INNSPILL OG HØRINGSUTTALELSER OM ENDRINGER I TEKNISK REGELVERK FOR

Overbygning/Vedlikehold/Planoverganger

Nedenfor er innspill og høringsuttalelser i forbindelse med endring av kapittel 10 Planoverganger i teknisk regelverk Overbygning/Vedlikehold/ samlet. Innspill og uttalelser er vurdert og bearbeidet av Alf Helge Løhren, delvis i samarbeide med Christopher Schive og Frode Teigen, alle i Teknologi og regelverk.

Nødvendig siktlengde ved planoverganger

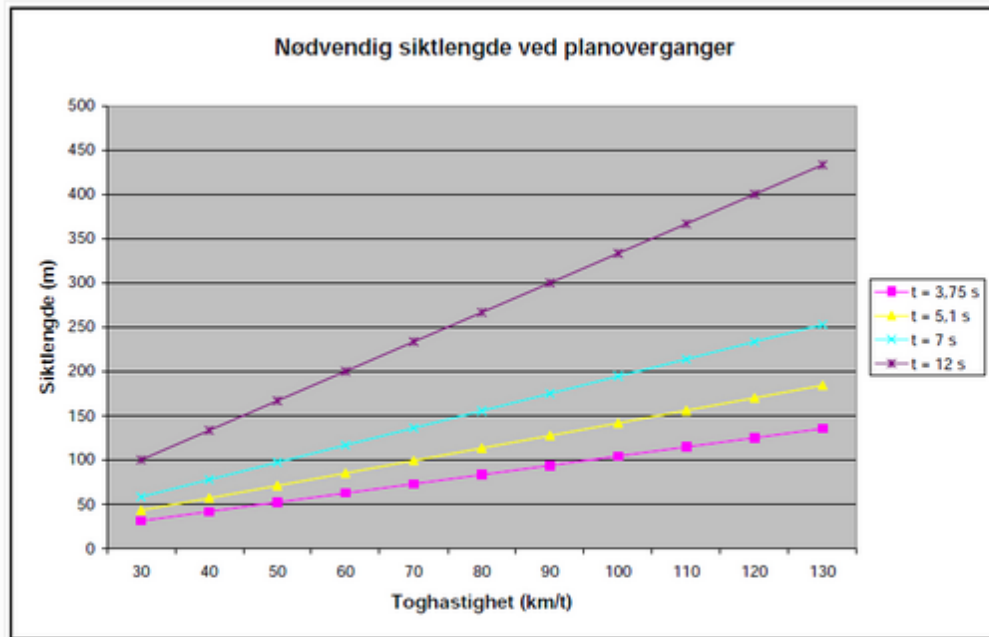
Jeg snublet over en tabell med nødvendig sikt lengde som er benyttet ute i områdene, og lurer på om du vet om dette er noe som stammer fra Teknisk regelverk?

Eksempelvis gir 60 km/t i kombinasjon med 5 sek: $60/3.6*5 = 83.33$ m. Dette bør vel strengt tatt rundes *opp* til 85 m, og ikke ned til 80 m.

Dersom man multipliserer hastigheten med tiden og konsekvent runder oppover får man:

*Verdier direkte fra Excel (Ceil.Math(Hastighet/3.6*Time;5))*

km/t	Fotgjenger 5 sek	Lastebil 7 sek	Traktor 10 sek	Traktor med henger 15 sek
30	45	60	85	125
40	60	80	115	170
50	70	100	140	210
60	85	120	170	250
70	100	140	195	295
80	115	160	225	335
90	125	175	250	375

100	140	195	280	420
110	155	215	310	460
120	170	235	335	500
130	185	255	365	545
